Mission régionale d'autorité environnementale
Grand Est

**Avis délibéré sur le projet d'exploitation
du parc éolien « Éole de la Vaure »
à Fère-Champenoise, Connantre, Corroy et Euvy (51),
porté par la société CALYCE Développement**

n°MRAe 2022APGE108

| Objet de la demande | Demande d'autorisation environnementale de construire et d'exploiter un parc éolien de 18 aérogénérateurs et 7 postes de livraison |

**Perception du projet éolien depuis la RD43, à la sortie nord du village de Euvy
(en bleu : éoliennes en fonctionnement et autorisées ; en vert : éolienne en instruction ; en rose : éoliennes du projet de la Vaure)**

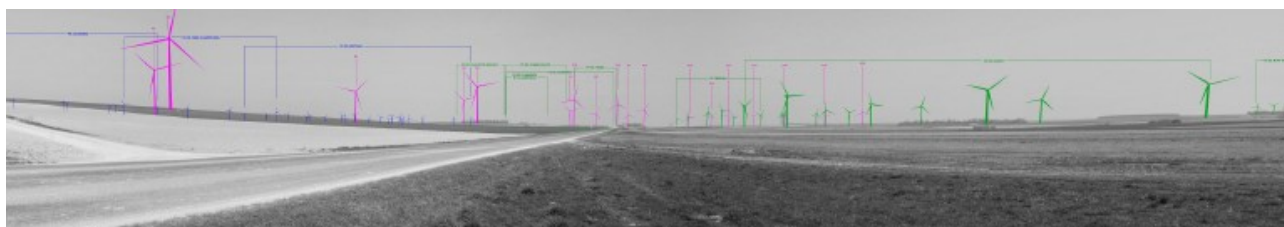
Plusieurs photomontages montrent une prégnance très forte de certaines éoliennes sur le cadre de vie des habitants des villages les plus proches. L'éolienne E19 est particulièrement prégnante pour le village d'Euvy, et dans une moindre mesure l'éolienne E15. De plus, l'éolienne E19 paraissant isolée du reste du parc, occupe et amenuise fortement à elle seule un espace de respiration visuelle pourtant bienvenu dans ce secteur saturé. À l'opposé du projet, l'éolienne E8, située à 900 m de Corroy, occasionne un impact très fort sur les habitations du nord de Corroy.

L'analyse tend à sous-estimer l'impact des éoliennes sur l'encercllement des villages, en ne retenant qu'un seuil d'alerte de 60° sans éolienne, alors que le guide national des études d'impact des

projets de parc éoliens terrestres⁸ préconise 120°, soit celui d'une vision binoculaire normale.

L'Ae recommande de prendre en compte le seuil d'alerte de 120° au lieu de 60° et de réévaluer en conséquence l'impact des éoliennes sur l'encerclement des villages.

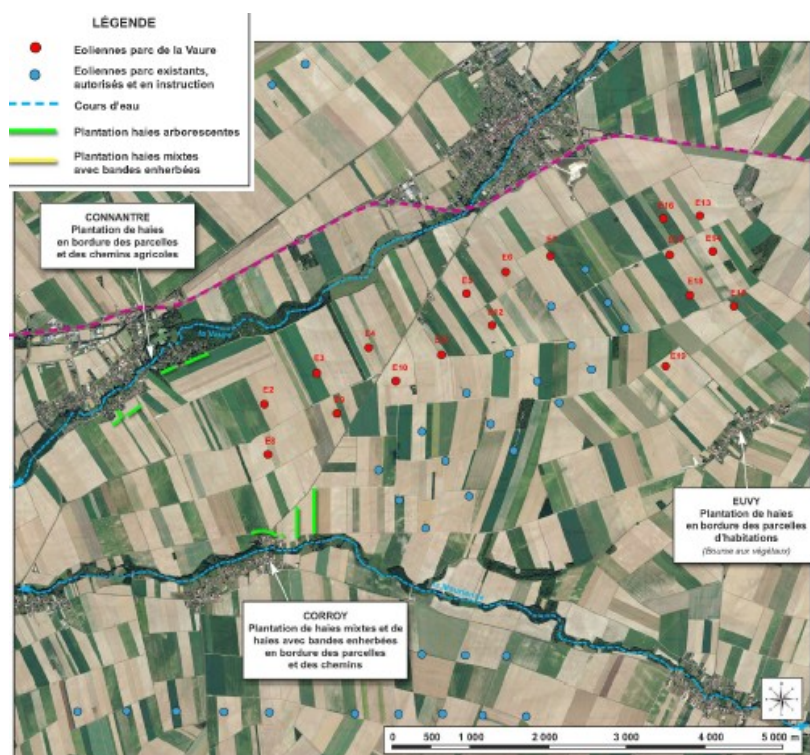
L'Ae note la mise en place de mesures d'accompagnement pour les villages de Connantre, Corroy et Euvy, et qui consistent à planter des haies arborescentes en continu et/ou à intervalle, en bordure des espaces urbanisés, comme illustré ci-dessous, mais s'interroge sur l'efficacité d'une telle mesure, en fonction de la taille de ces haies.

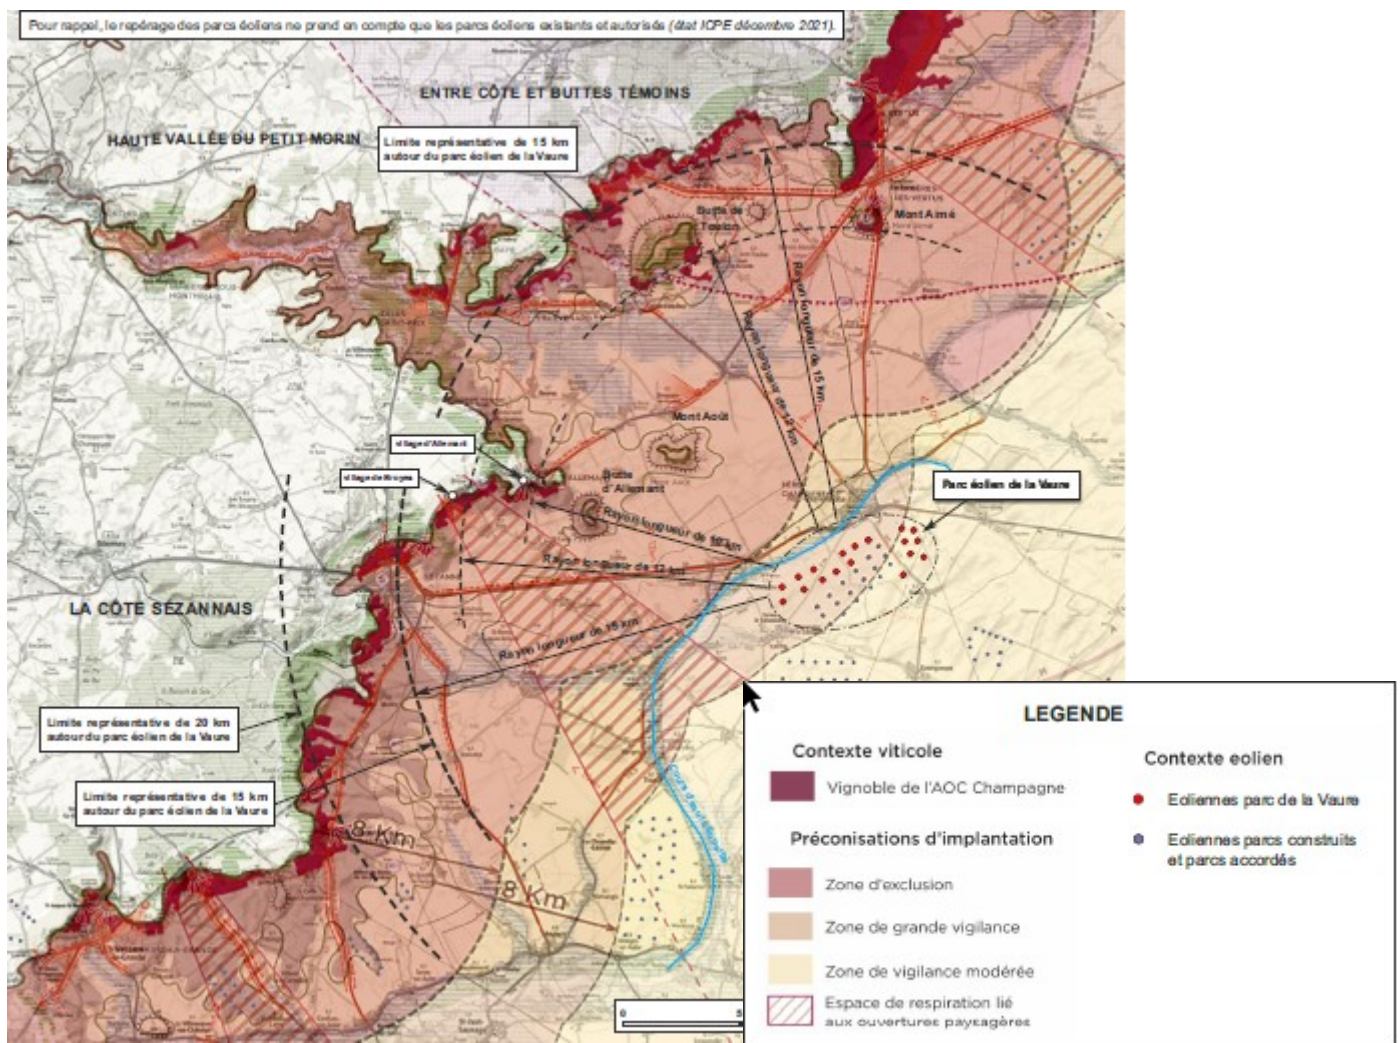
Le parc éolien en projet est localisé en grande partie dans la zone de grande vigilance du Bien UNESCO des Coteaux, Maisons et Caves de Champagne. Une étude paysagère réalisée dans le cadre de l'étude d'impact, intitulée « Vignoble Champagne » et jointe au dossier, montre que le parc éolien est situé à une distance moyenne entre 12 km et 15 km des coteaux viticoles en cuesta de la côte Sézannaise à l'ouest et de « l'Entre côtes et buttes témoins » au nord. Cette étude conclut que « *la configuration du territoire apparaît comme favorable au développement du parc éolien de la Vaure, sans porter préjudice à la valeur patrimoniale des coteaux viticoles champenois de la côte sézannaise et de l'entre côte et buttes témoins* ».

Dans la majorité des points de vue présentés dans le dossier, le projet s'appuie sur un fond d'éoliennes existantes et se superpose à elles, en avançant parfois assez fortement le front éolien.

Selon l'Ae, deux points de vue posent question :

- le point de vue 7 depuis le sud-ouest d'Allemant montre un léger encerclement du Mont Août ; à sa droite une nappe d'éoliennes est déjà constituée et le projet de la Vaure ne fait que la renforcer. Toutefois deux éoliennes (E13 et E16) apparaissent à sa gauche dans un secteur aujourd'hui libre d'éoliennes ; ce point est à pondérer avec la distance des éoliennes (environ 15 km) ;

- le point de vue 11 depuis le sud-est du Mont Aimé montre un quasi doublement de l'étalement du motif éolien sur l'horizon ; les éoliennes E3, E2 et E8 élargissent la nappe éolienne existante alors qu'on ne voit pas d'éoliennes derrière elles et la rapprochent de la cuesta d'Île-de-France. *A contrario*, les éoliennes E13 à E19 se positionnent en avant de parcs déjà construits et se développent vers la plaine de Champagne crayeuse. Cet étalement supplémentaire perçu depuis la zone d'engagement du bien impacte de façon notable ce paysage emblématique du département.

En conclusion, compte tenu des impacts du projet sur le paysage, le cadre de vie et le patrimoine paysager emblématique des coteaux viticoles du Champagne, et en considérant ce projet comme une extension du parc existant de Féréole, il apparaît à l'Ae que ces éoliennes situées dans la zone de grande vigilance du Bien UNESCO sont incompatibles avec leur environnement. L'Ae recommande au pétitionnaire de proposer une implantation alternative hors zonage UNESCO pour ces éoliennes.
